東海低レベル放射性廃棄物埋設事業所 第二種廃棄物埋設施設の位置、構造及び設備の 基準に関する規則第十三条第1項第二号及び第四号 への適合性について

審査会合|における指摘事項への回答

2022年 11月4日

日本原子力発電株式会社

図1 工事フローと漏出低減機能

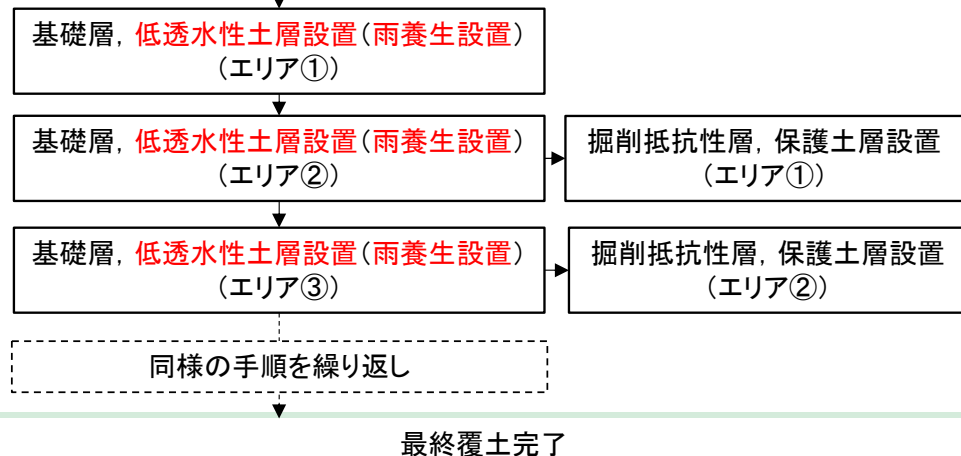
指摘事項No.4 漏出低減機能の確保(1/3)

以下のとおり, 常に漏出低減機能を確保し, 時間的及び空間的な空白を設けずに雨水等の浸入を抑制する。

- 放射性廃棄物の受入れ中(図2参照)
放射性廃棄物の受入れを行っている区画は, **雨水防止テント**により雨水等の浸入を抑制
埋設が完了した区画は, **表面遮水及び側部低透水性覆土**により, 埋設が完了した区画内への雨水等の浸入を抑制

- 最終覆土の設置中(図3参照)
表面遮水, 側部低透水性覆土及び雨養生により, トレンチ内への雨水等の浸入を抑制
最終覆土の設置が完了したエリアについては, **側部低透水性覆土及び最終覆土のうち低透水性土層**により, トレンチ内への雨水等の浸入を抑制

- 最終覆土完了以降
側部低透水性覆土及び最終覆土のうち低透水性土層により, トレンチ内への雨水等の浸入を抑制

図2 放射性廃棄物の受入れ イメージ図

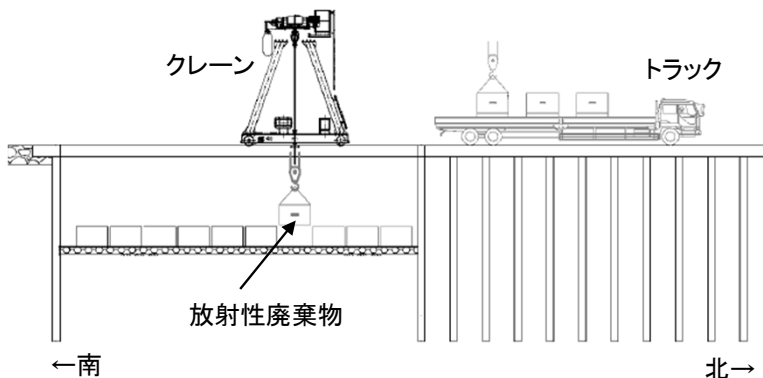
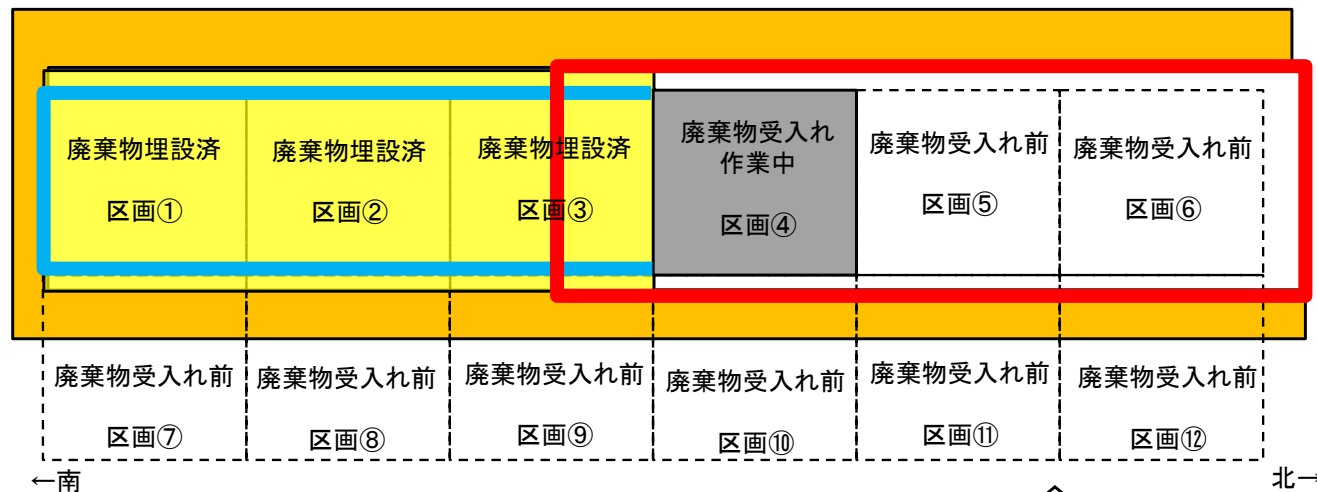
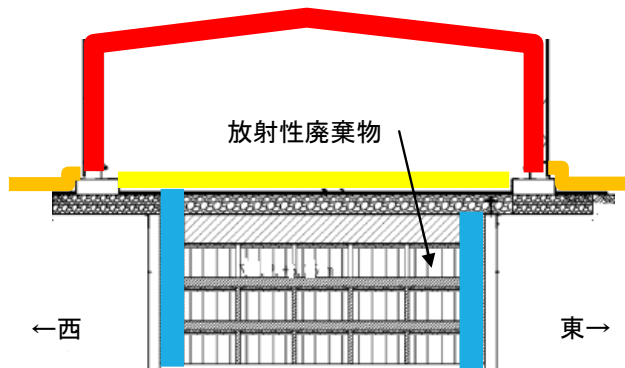
指摘事項No.4 漏出低減機能の確保(2/3)

1. 廃棄物受入れ作業は、雨水防止テント内で実施する。

2. 廃棄物受入れ完了後は、雨水防止テント内で表面遮水を設置する。

図3 最終覆土の設置 イメージ図

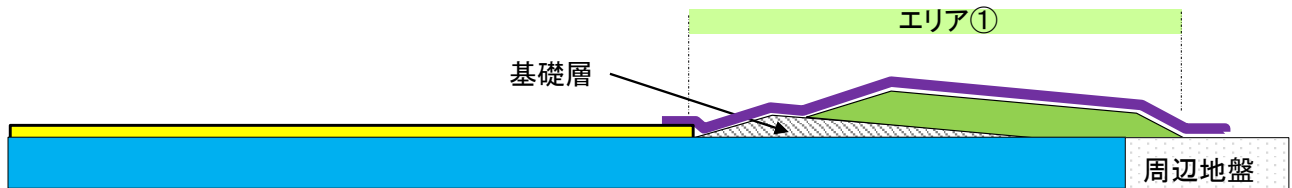
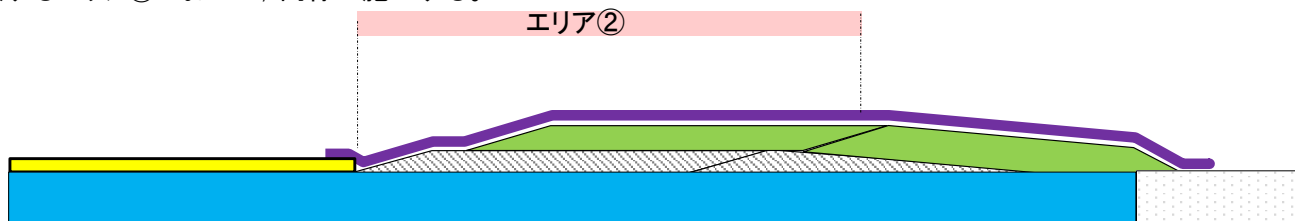
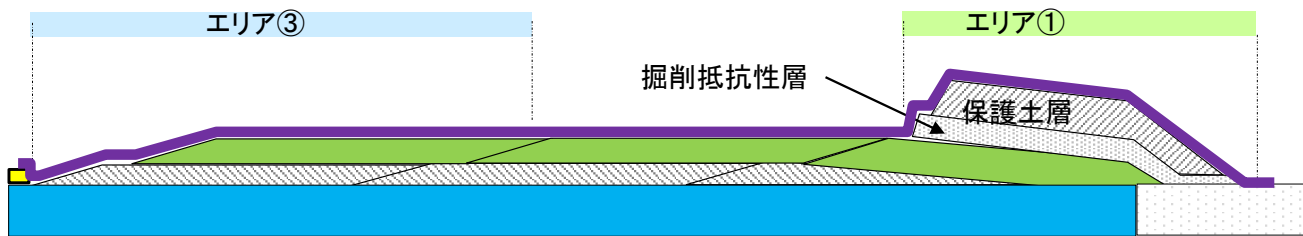
指摘事項No.4 漏出低減機能の確保(3/3)

1. エリア①において、表面遮水を撤去し、雨養生を設置する。
基礎層及び低透水性土層の施工作业中は一時的に雨養生を撤去し、作業終了時には雨養生を設置する。

2. 隣接するエリア②において、同様に施工する。

3. エリア③において、同様に施工する。
エリア①において、掘削抵抗性層及び保護土層の施工作业中は一時的に雨養生を撤去し、作業終了時には雨養生を設置する。
